ПАСПОРТ ДОСТУПНОСТИ
объекта социальной инфраструктуры (ОСИ)

1.1. Наименование (вид) объекта:
Муниципальное бюджетное дошкольное образовательное учреждение «Детский сад «Солнышко» с. Лорино»
1.2. Адрес объекта:
689315, Чукотский автономный округ, Чукотский район, село Лорино улица Ленина дом 9; тел/факс 84273693463; mdou-lorino@mail.ru

АКТ ОБСЛЕДОВАНИЯ
объекта социальной инфраструктуры
К ПАСПОРТУ ДОСТУПНОСТИ ОСИ
№ 2

Приложение 1

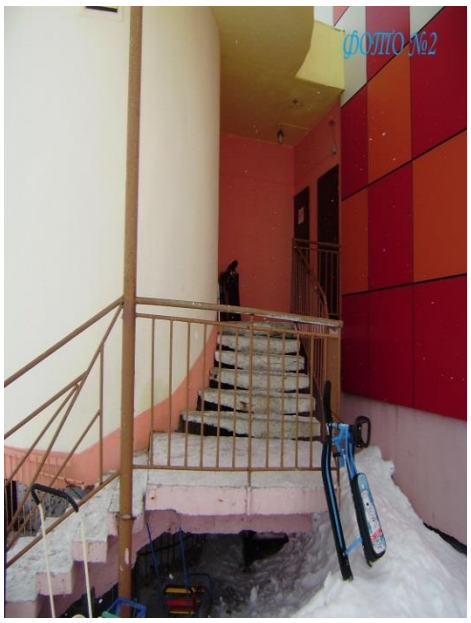
1.1	Вход (входы) на территорию	есть		1	Калитка (ширина 110 см); норматив не менее 90 см.	К,О,С		ремонт
1.2	Путь (пути) движения на территории	нет		1	Грунтовая дорога с гравийным покрытием. Тротуар отсутствует. Отсутствуют тактильные средства на покрытии пешеходного пути, визуальная информация. Нет указателей направления движения, нет декоративного ограждения, выполняющее направляющую функцию	К,О,Г,С	Устройство, бетонирование пешеходных дорожек, оборудование тактильными средствами, специальными знаками визуальной информации. Устройство, бетонирование пешеходных дорожек, оборудование тактильными средствами, специальными знаками визуальной информации.	Устройство, бетонирование пешеходных дорожек, оборудование тактильными средствами, специальными знаками визуальной информации. Устройство, бетонирование пешеходных дорожек, оборудование тактильными средствами, специальными знаками визуальной информации.

1.3	Лестница (наружная)	есть		2,3	Фундамент здания на бетонных сваях Крыльцо – бетонная площадка. Наружная лестница высотой 1,9 метра	О,С	Устройство пандуса	Устройство пандуса

1.4	Пандус (наружный)	нет	–	–	отсутствует	К,О,С	Проектирование, создание и установка пандуса с поручнями с двух сторон	Устройство пандуса
1.5	Автостоянка и парковка	нет	–	–	отсутствует	К,О	Отсутствует автостоянка, оборудованная знаком «Инвалид» и разметкой	
	ОБЩИЕ требования к зоне						Отсутствие оборудованной автостоянки, бетонных тротуаров, пешеходных дорожек, тактильных средств информации, информационных визуальных знаков.

Устройство автостоянки. Устройство пешеходных дорожек. Проектирование, устройство пандусов на высоту крыльца 1,5 метра основного и запасного выходов.

Нанесение тактильных средств, оборудование путей необходимыми информационными знаками

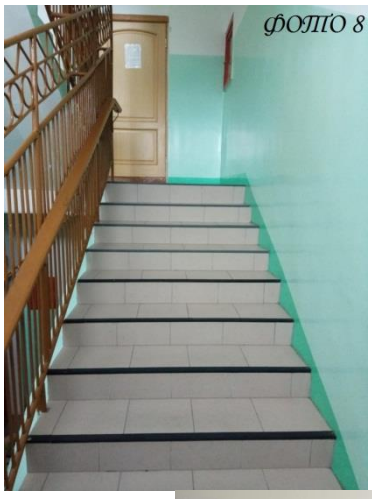
3.1	Коридор (вестибюль, зона ожидания, галерея, балкон)	есть		10	Ширина полосы движения при открытых дверях кабинетов не соответствуют нормативу (фактическая 72-91 см. норматив не менее 120 см.)	К,О С	Увеличить ширину полосы движения при открытых дверях кабинетов, установить навесное оборудование в зоне движения, создать выступ	реконструкция

3.2	Лестница (внутри здания)	есть		8	- нет рельефной тактильной полосы перед маршем вверху и внизу - нет контрастной окраски первой и последней ступени - нет поручней с двух сторон	С,О	Создать поручни с двух сторон, рельефную тактильную полосу перед маршем вверху и внизу и контрастную окраску первой и последней ступени	реконструкция

3.3	Пандус (внутри здания)	нет		8	отсутствует	К	Создание пандуса с поручнями с двух сторон	создание
3.4	Лифт пассажирский (или подъемник)	нет		8	отсутствует	К,О	Установка лифта или подъемника	создание

3.5	Дверь	есть		9	- нет дверей распашных - нет автоматических раздвижных дверей	К	Установка автоматических распашных дверей	создание
3.6	Пути эвакуации (в т.ч. зоны безопасности)	есть		9	На пути эвакуации двери, коридоры, лестницы не соответствуют нормативам. Нет эскалатора, траволатора	К.О.С.	Увеличить ширину полосы движения при открытых дверях кабинетов, установить навесное оборудование в	реконструкция

Комментарий к заключению: **Требуется принятие технических решений, их согласований на уровне компетентных организаций согласно установленных требований, принятых стандартов. Организация альтернативной формы оказания образовательных услуг.**

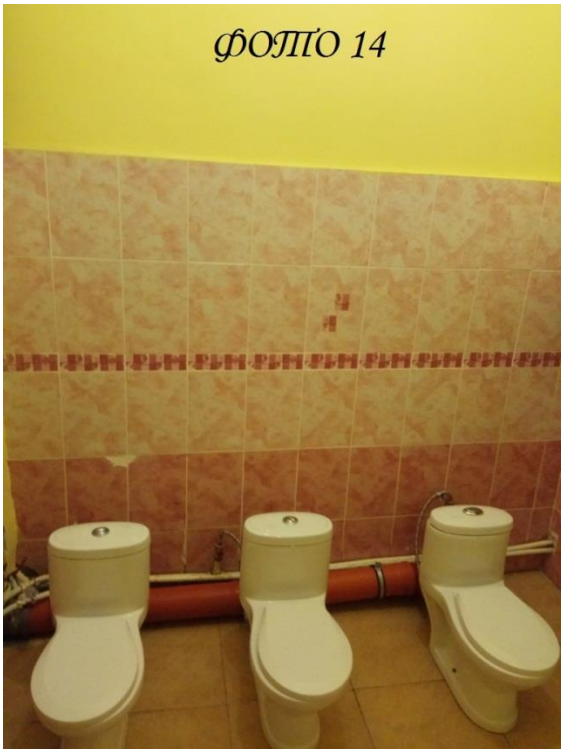
5.1	Туалетная комната	есть		13, 14	- нет тактильной направляющей полосы, ощущаемой ногой или тростью - зона у раковины для кресла коляски не соответствует нормативу - отсутствуют опорные поручни у унитаза, в том числе откидные - зона для кресла коляски рядом с унитазом не соответствует нормативу - отсутствуют крючки для костылей	С К О	Установка тактильной направляющей полосы, ощущаемой ногой или тростью Увеличить зону у раковины для кресла коляски, установить опорные поручни у унитаза, в том числе откидные, увеличить зону для кресла коляски рядом с унитазом установить крючки для костылей	рекон струк ция

5.2	Душевая комната (в медицинском блоке)	есть			- дверной проём не соответствует нормативу - нет тактильной направляющей полосы, ощущаемой ногой или тростью - зона у душа для кресла коляски не оборудована - отсутствуют опорные поручни - имеются порожки - отсутствуют крючки для костылей		Увеличить дверной проём создать тактильную направляющую полосу, ощущаемой ногой или тростью увеличить зону у душа для кресла коляски установить опорные поручни и крючки для костылей	рекон струк ция

5.3	Бытовая комната (гардеробная)	нет			отсутствует		создание	
	ОБЩИЕ требования к зоне						реконструкция

Комментарий к заключению: **Требуется принятие технических решений, их согласований на уровне компетентных организаций согласно установленных требований, принятых стандартов. Организация альтернативной формы оказания образовательных услуг.**
